HT730S Drum Throne <廃番>

2004年7月～2008年12月生産

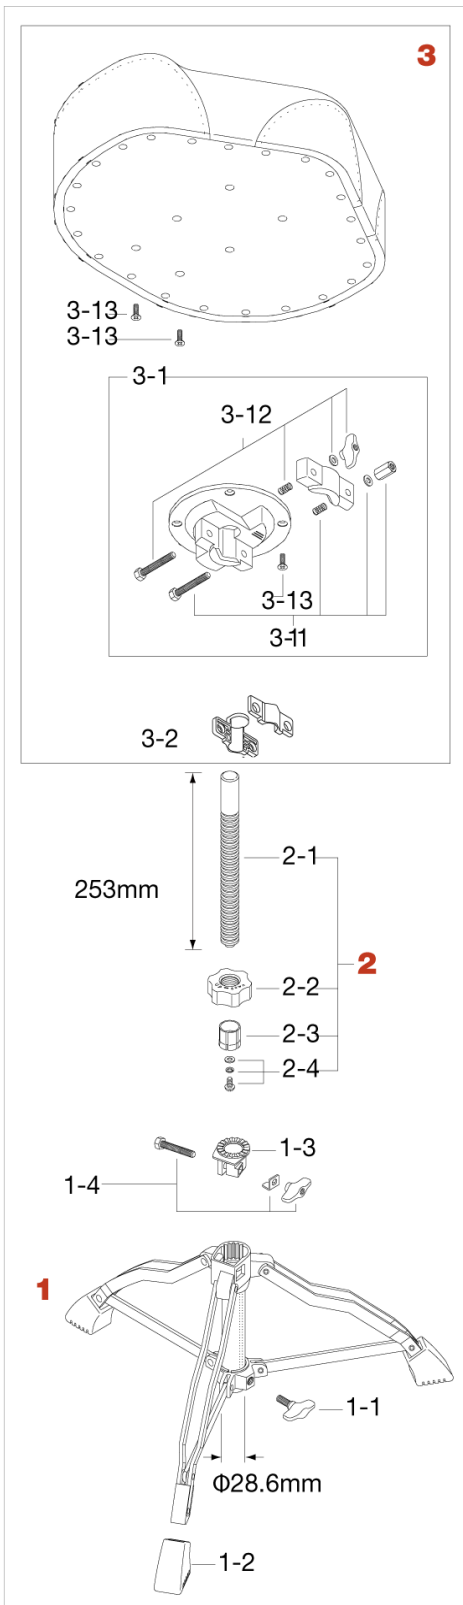
・ 中間パイプの締め付け法 (No. 1, 1-3, & 1-4) が変更になりました。旧仕様のスローン下部一式 (No.1, HT730S-1) には現行仕様のナイロンブッシュ (No.1-3, PB286FC4) は使用できません。
